УСТАНОВА ЗАЈЕДНИЧКИХ ПОСЛОВА ИНСТИТУТА
У СРЕМСКОЈ КАМЕНИЦИ

**ПОЈАШЊЕЊЕ ПОДАТАКА И ТЕХНИЧКА ИСПРАВКА
КОНКУРСНЕ ДОКУМЕНТАЦИЈЕ ЗА
ЈН 1.1.5/2020 ТЕХНИЧКИ МАТЕРИЈАЛ,**

партија бр. III- Материјал за клима системе -филтери

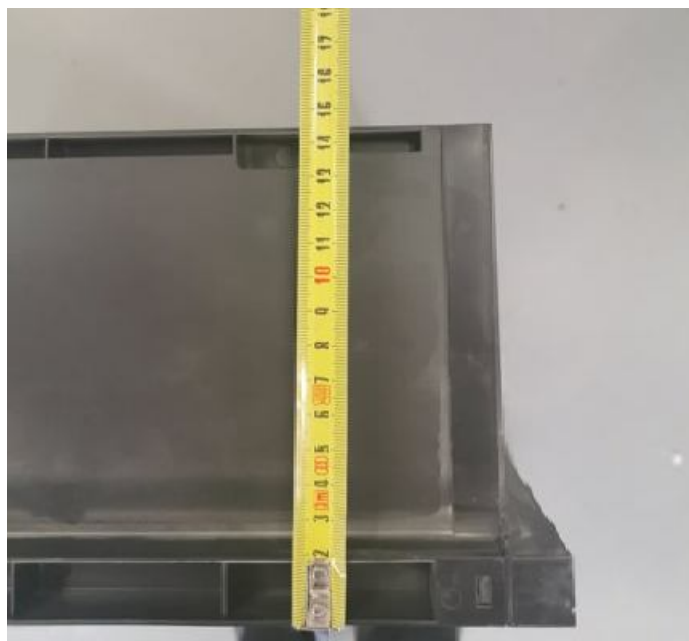
Заинтересовано лице је дана 10.04.2020.год. Комисији за ЈН 1.1.5/2020 упутило питања ради појашњења позиције из обрасца В- Структура цене за партију бр. III- Материјал за клима системе- филтери и то: „У обрасцу В-Структура цене, уписане су две позиције 34. Ова друга, последња у табели, садржи назив „...filter VariCel VXL-E 592x490x149mm”.

Увидом у документацију произвођача (AAF) димензија 149мм тог типа филтера није доступна. Тип VHLE се израђује само у дебљини 292мм”.

У том случају очекујемо измену конкурсне документације.

Направљена је техничка грешка у обрасцу В- Структура цене у партији бр. III- Материјал за клима системе- филтери, тако што су означене две позиције редним бројем 34, те вршимо исправку техничке грешке и обележавамо последњу позицију бројем 35 и објављујемо

Спецификација последњег филтера у обрасцу В- Структура цене у партији бр. III- Материјал за клима системе- филтери (сада редни бр. 35) је правилно написана, заиста нам треба филтер дименизија 592x490x149mm. Овај филтер служи за клима-комору „DAIKIN“. Техничка лица Установе су извршила проверу овог филтера и установила да је опис дат у техничкој спецификацији одговарајући, такође су фотографисали филтер што можете видети испод текста. Осим тога, из каталога произвођача клима-коморе „DAIKIN“ се види да се овај филтер производи, а представници „DAIKIN“-а у Србији су нам потврдили исто.
